ÚZEMNÍ PLÁN MĚSTA BRNA

Textová část Odůvodnění

Kapitola 18 Rozhodnutí o námitkách (včetně odůvodnění)

Souhrn podání SP9 *(s osobními údaji)*

10/3. Oblast rozvojové lokality C-5 a souvisejících ploch při ulici Smutná

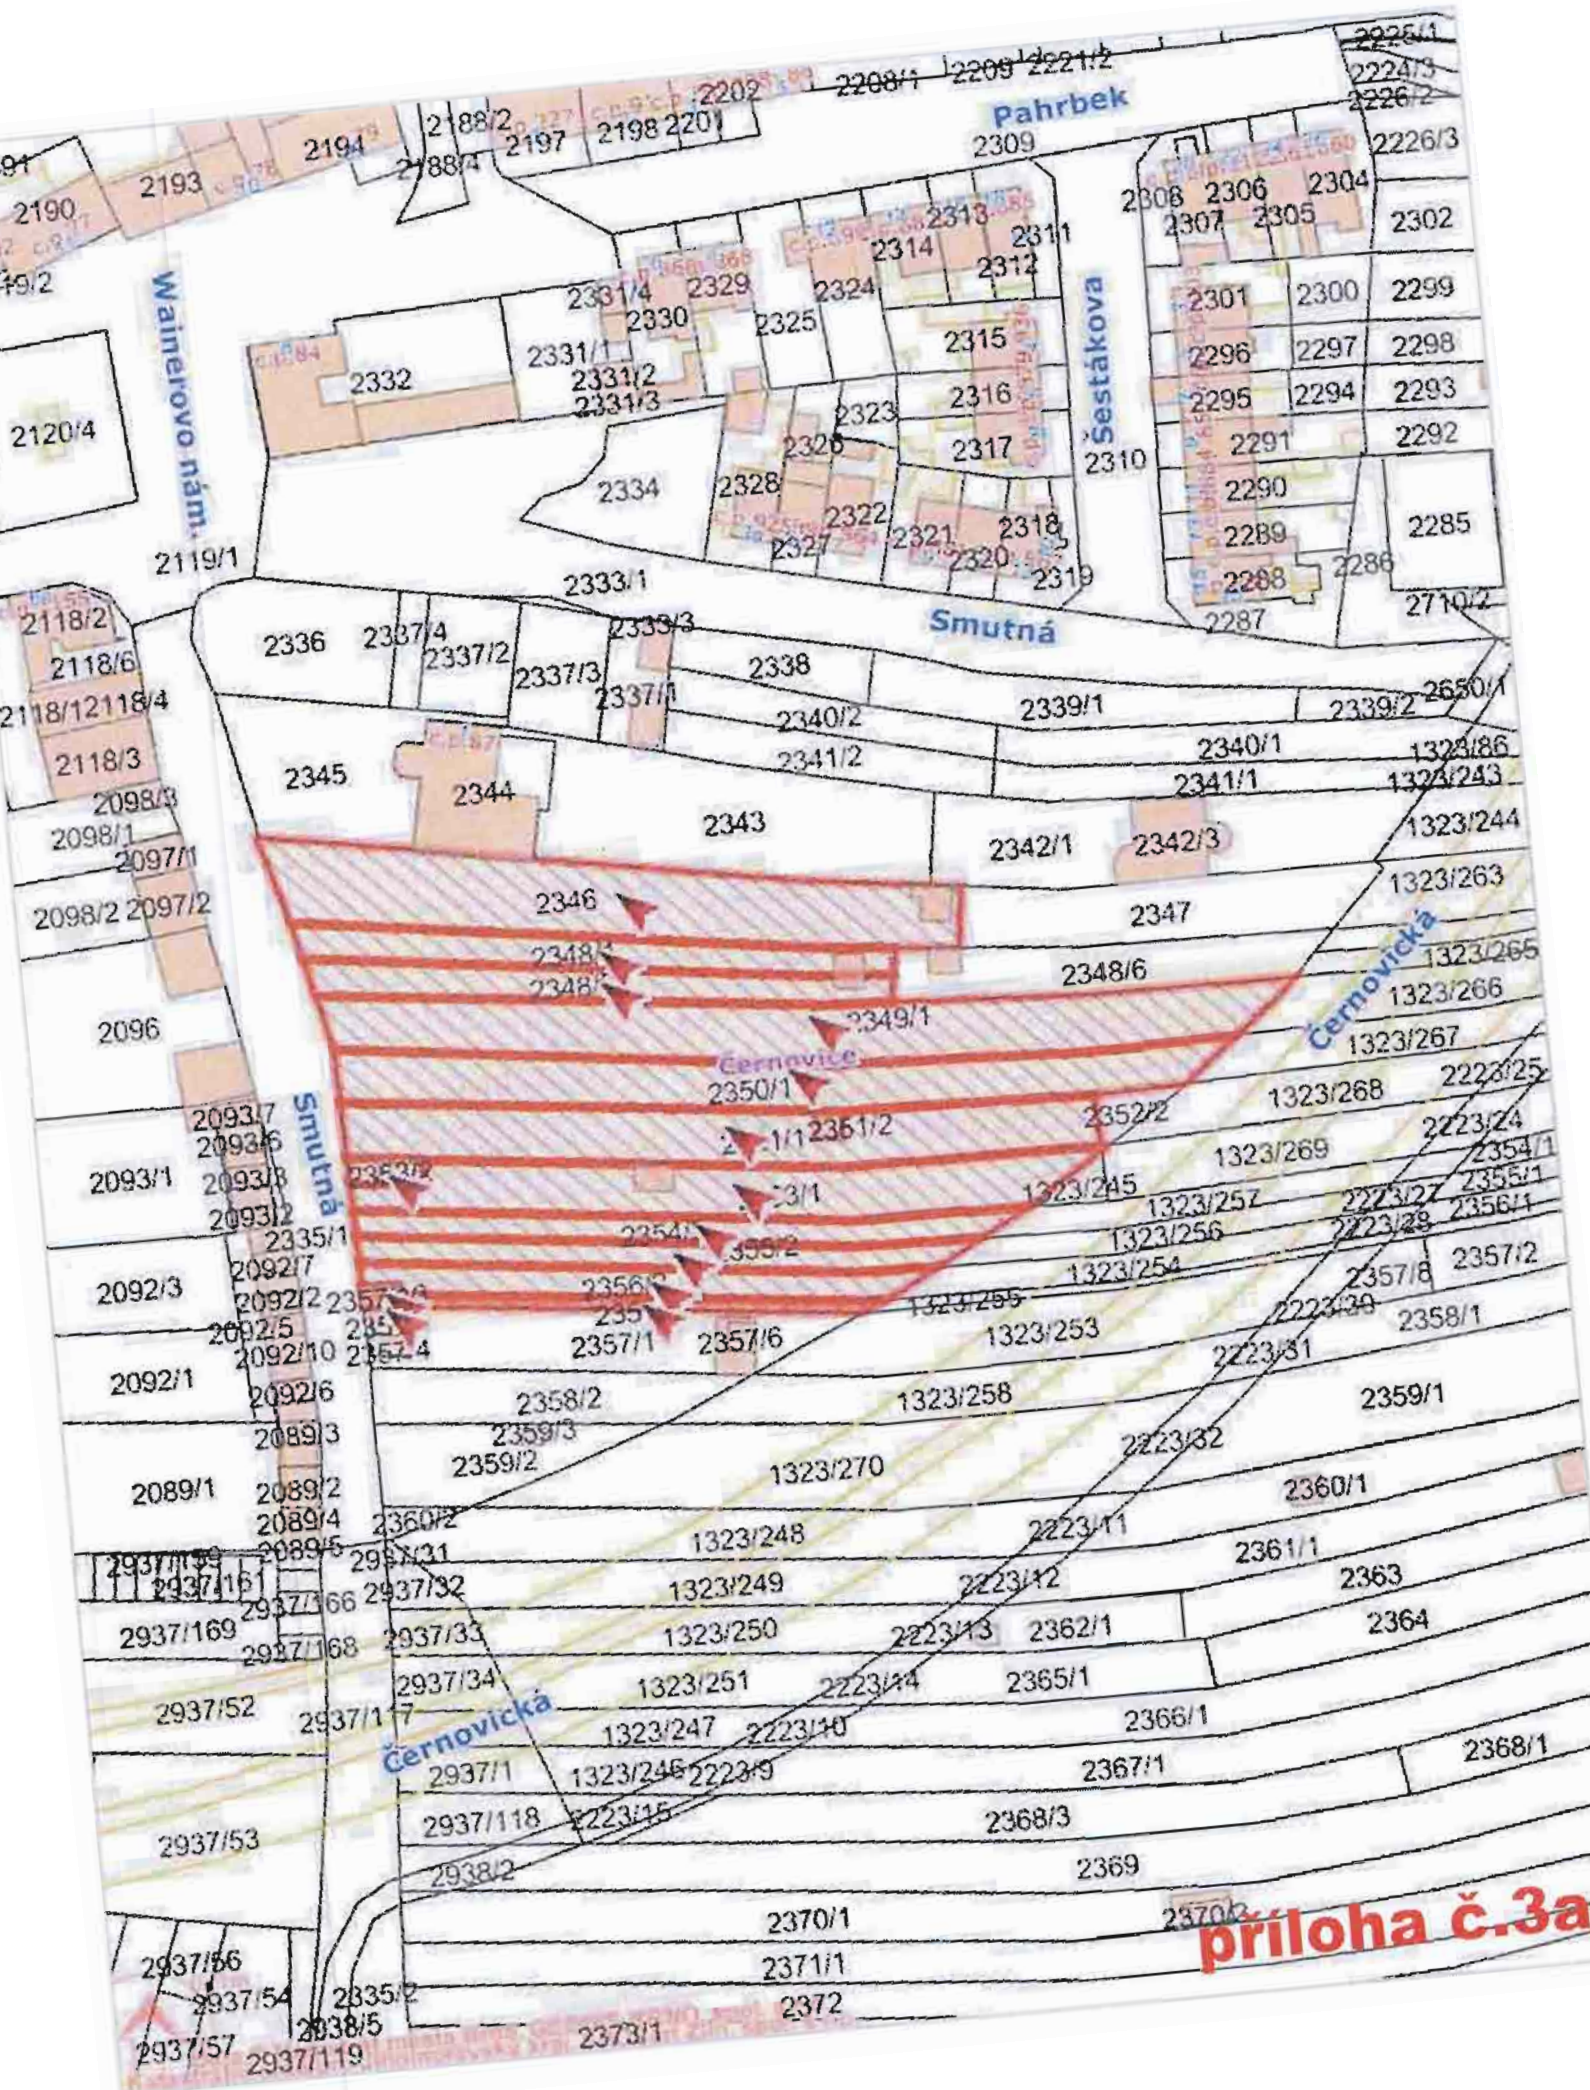
ZMČČ **požaduje** zpracovat změnu ÚPmB u lokality „Smutná“ na parcelách č. 2346, 2348/1, 2348/2, 2349/1, 2350/1, 2351/1, 2353/2, 2353/1, 2354/2, 2355/2, 2356/2, 2357/5, 2357/10, 2356/3 a 2357/9 v k. ú. Černovice z ploch bydlení čistého (BC) na plochy ostatní městské zeleně (ZO) do všech variant „konceptu“ s tím, že budou zachovány stávající smíšené plochy obchodu a služeb (SO) u pozemků při Fáměrově náměstí. /10/3

10/4. Lokalita „sídliště Turgeněvova“

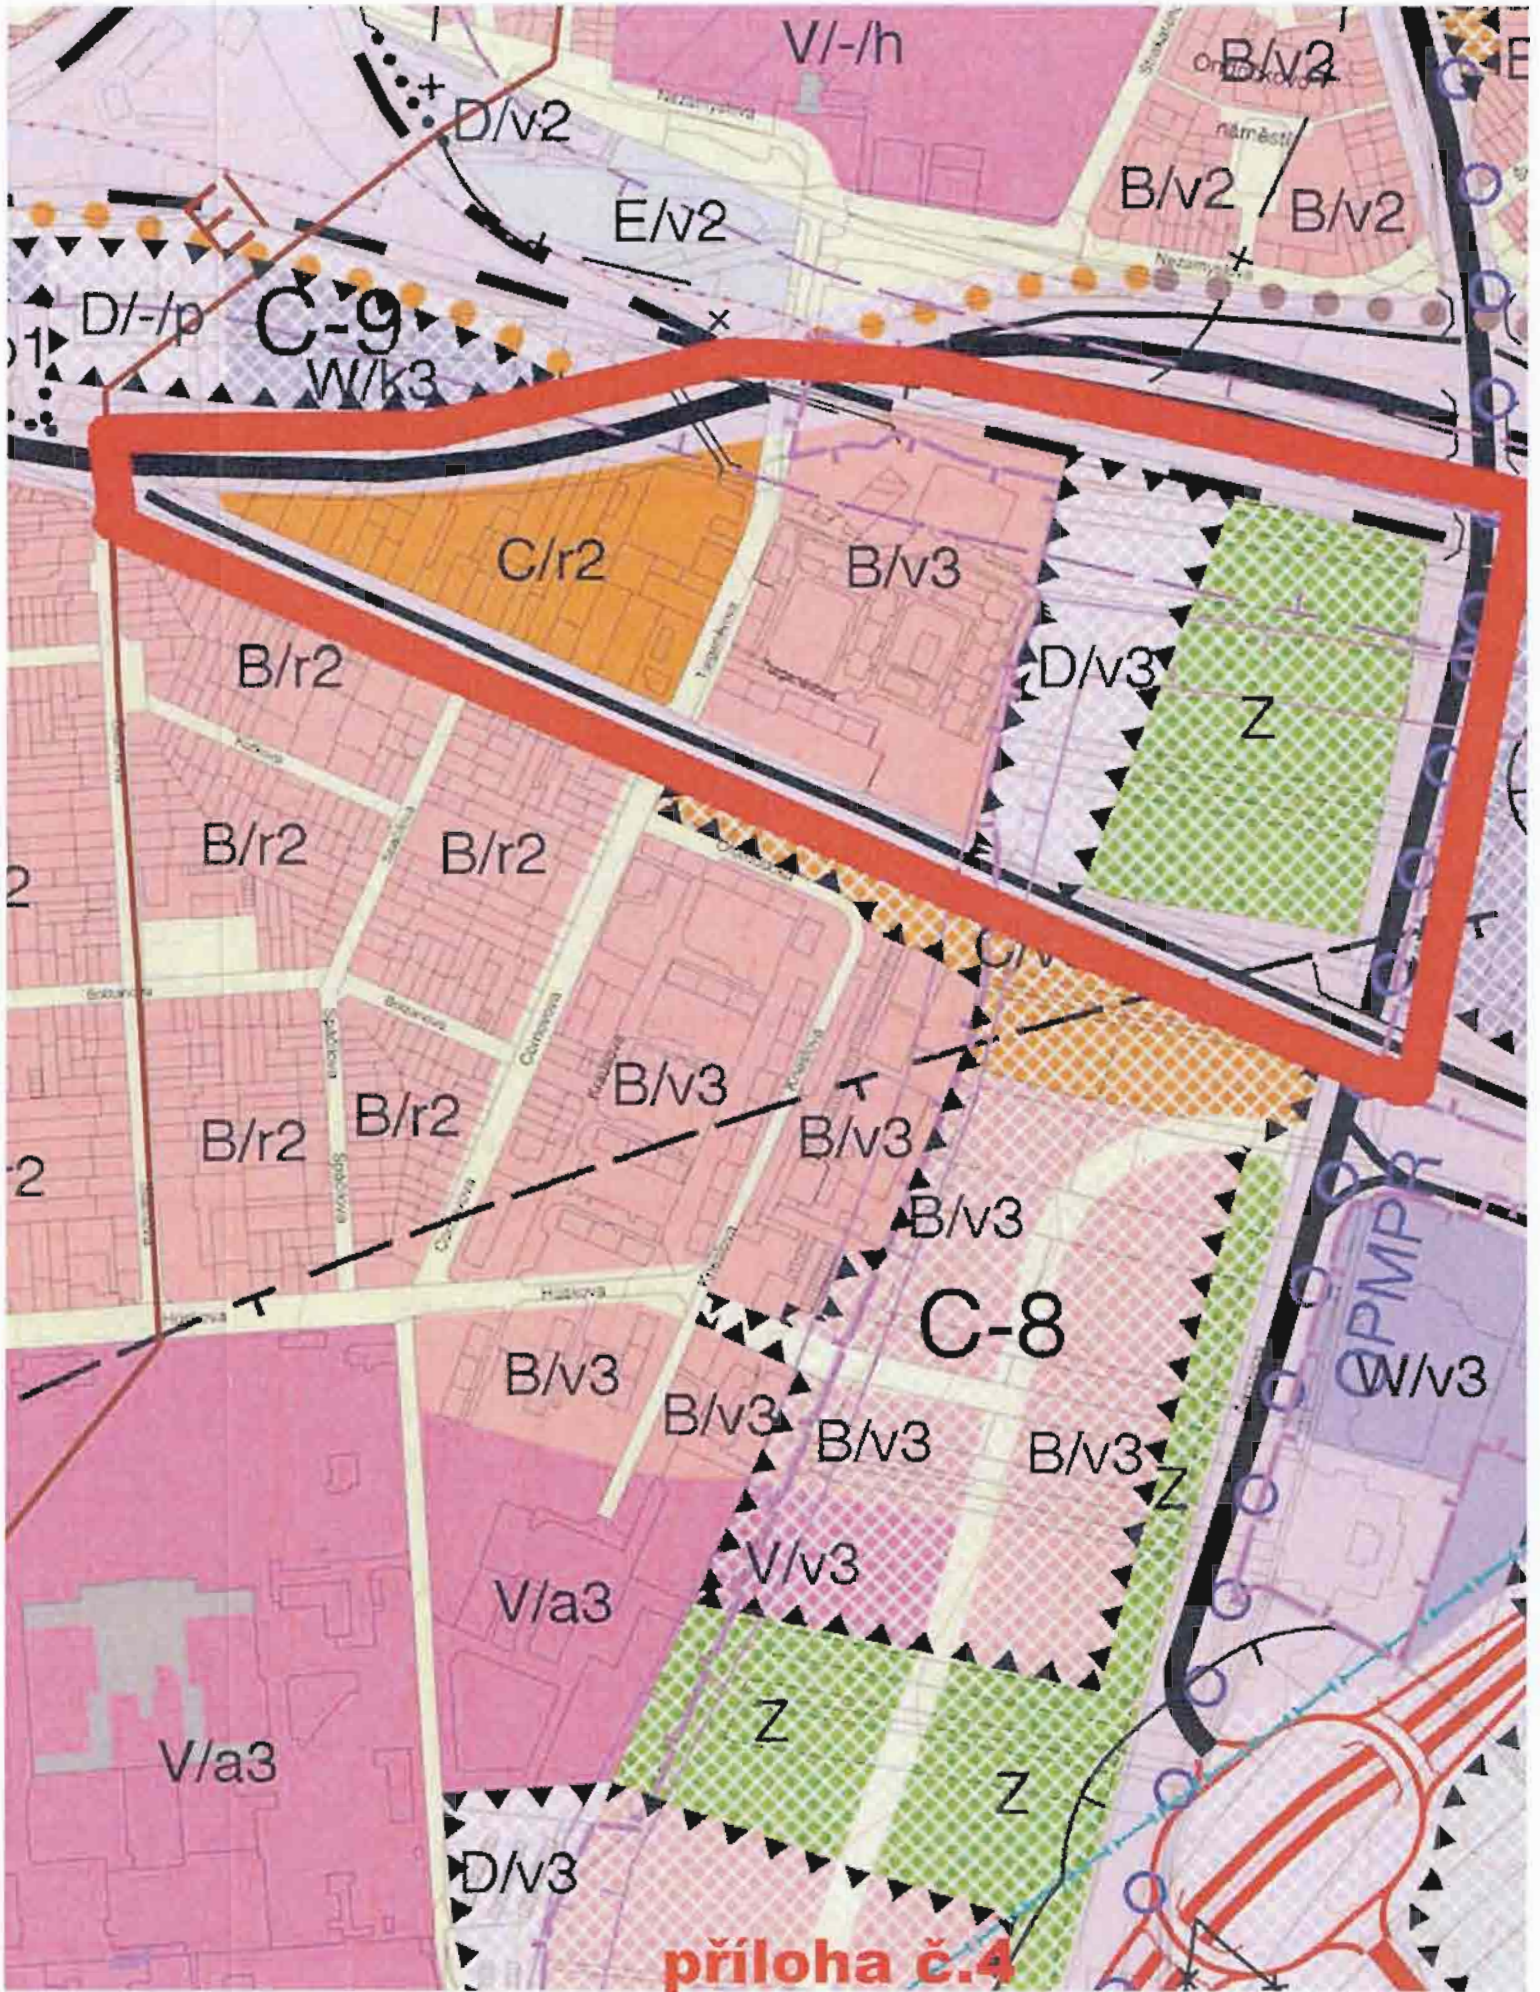
ZMČČ **požaduje** zpracovat variantu I s následujícími úpravami. Plochy „sídliště“ Turgeněvova“ požadujeme změnit z plochy smíšené obytné (C/v3) na plochy bydlení (B/v3). Plochu mezi ulicí Turgeněvova, Olomoucká a Ostravská ponechat na (C/v3). /10/4

10/5. Objekt Zvěřinova 23

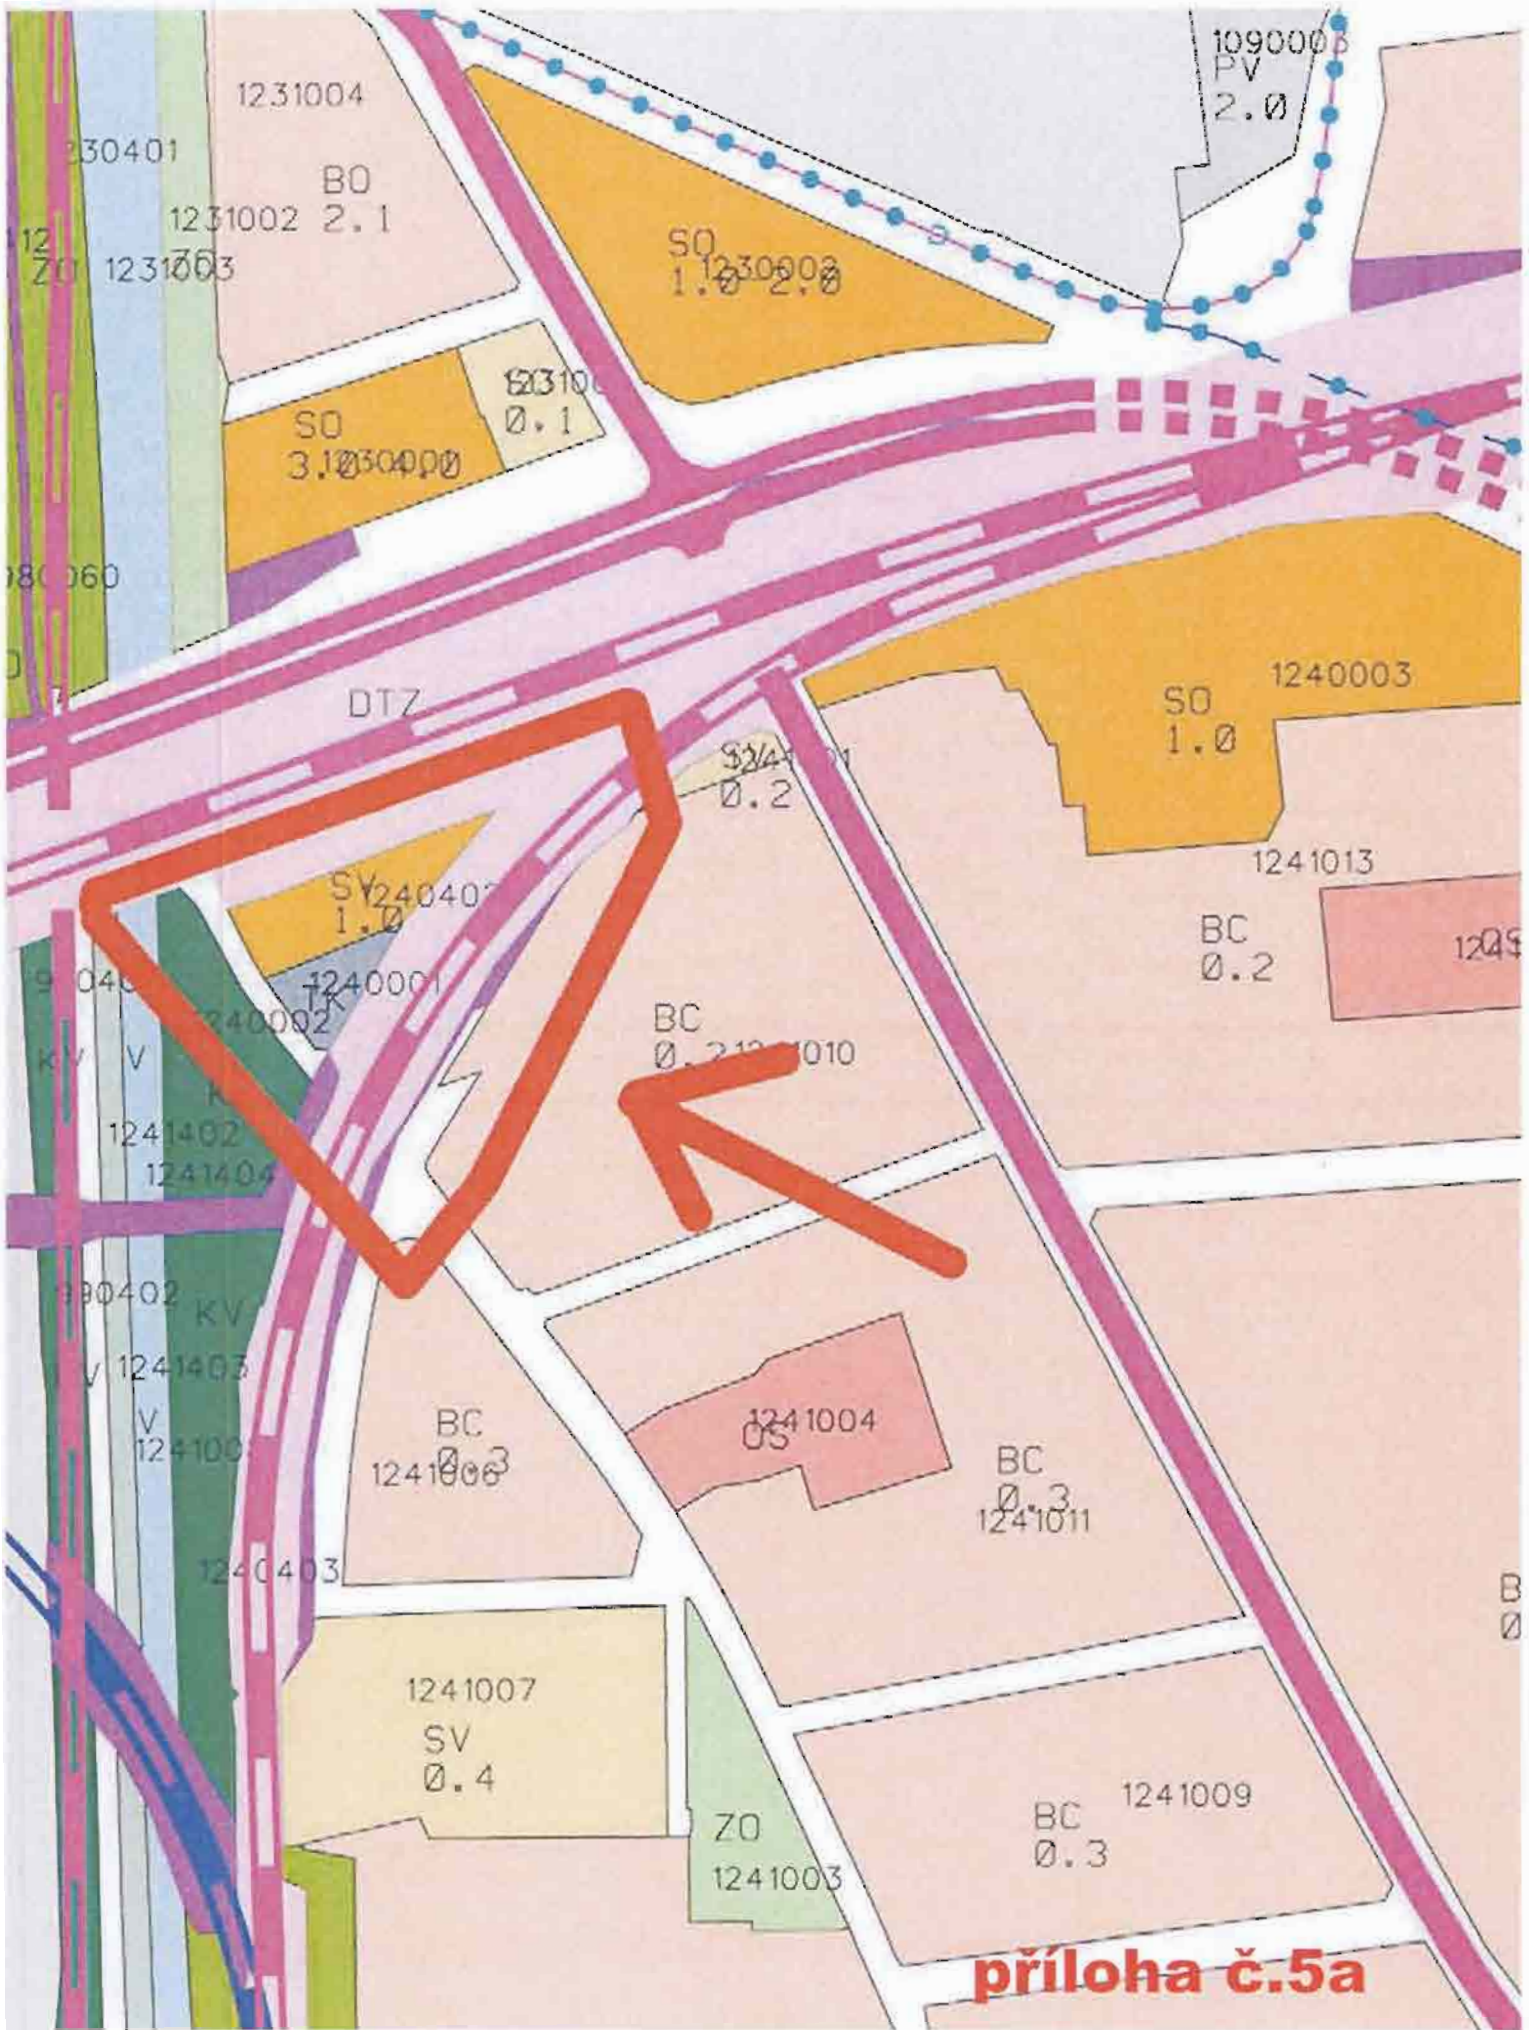
ZMČČ **požaduje** zpracovat zachování funkčního využití území v intencích stávajícího platného ÚPmB, plochy smíšené výroby a služeb (SV) a plochy pro technickou vybavenost (TK). /10/5
